P.L.U. St Julien les Rosiers

À M. le commissaire enquêteur,

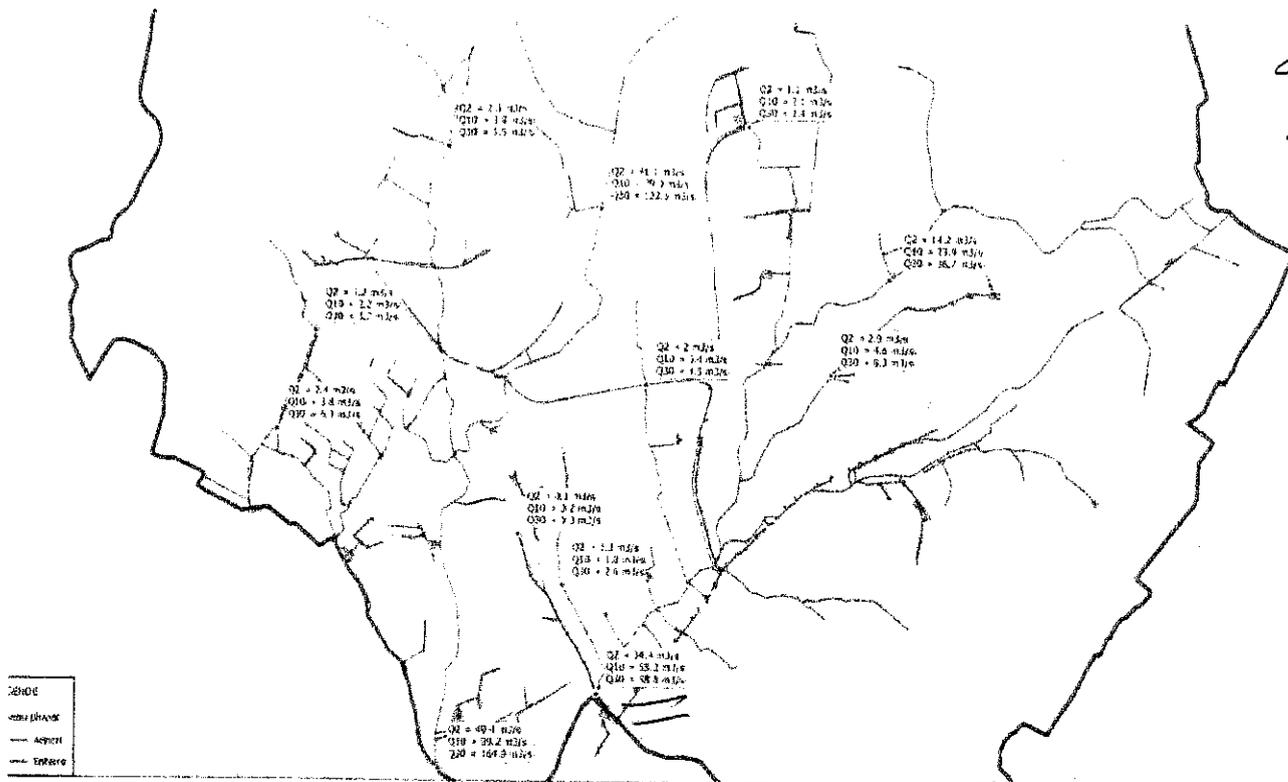
Habitant 126 chemin du Grés, tout proche du ruisseau rouge (Parcelle cadastrale AC253 et AC254), j'ai subi de graves inondations en 2002, 2014 avec 80cm d'eau, 2015 15cm dans le rez de chaussée. Situé au plus bas de la commune, ce n'est pas le Ruisseau de Gravelongue descendant de Mercoirol qui m'a inondé, mais le ruisseau rouge qui collecte une grande partie des eaux pluviales de la commune de St Julien les Rosiers (Plan ci-joint). Conscient du risque subi aux vues des inondations, Monsieur le maire de la commune, m'avait informé de l'acquisition d'un terrain en vue d'élargir le ruisseau et le pont (trop étroit) à ce niveau. Je n'ai pas d'information récente sur ce projet porté par la commune.

Pourquoi n'avoir pas pris en compte le projet proposé par M. le Maire sur le terrain mitoyen à ma propriété: « élargir le ruisseau et surtout réfection du pont pour un meilleur écoulement »?

Le rapport d'OTEIS intitulé « Phase 2 Rapport définitif » indique en page 73 que l'«ouvrage Ruisseau Rouge; chemin du Grès» est submergé dès que le débit dépasse T= 5 ans. Ceci montre clairement que l'ouvrage est sous-dimensionné.

Pont trop petit pour le débit demandé.

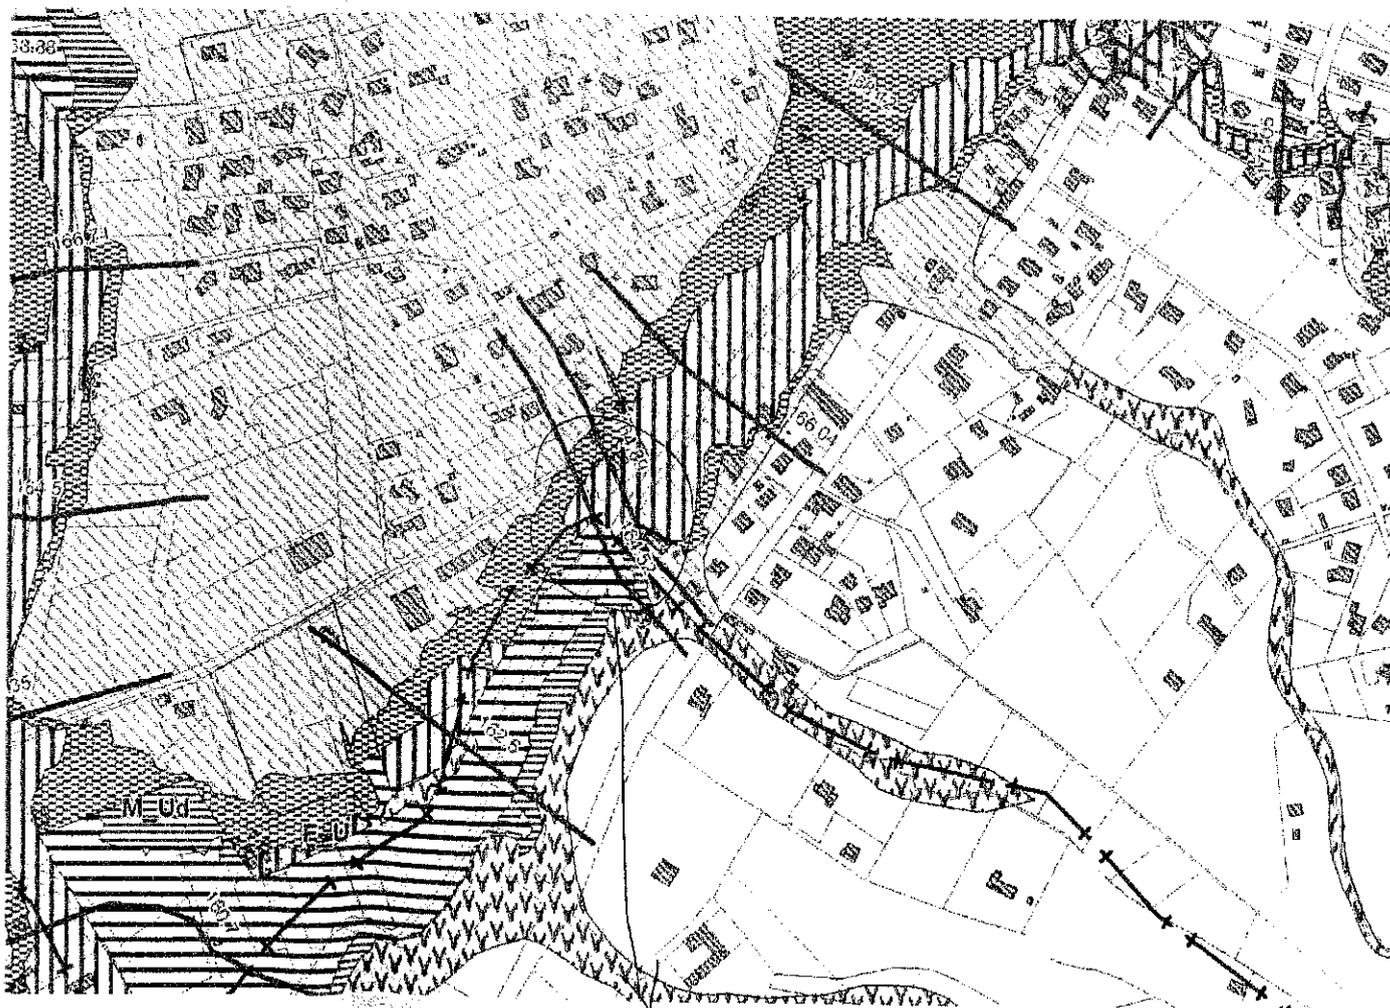
On peut voir que la zone du pont est un étranglement.
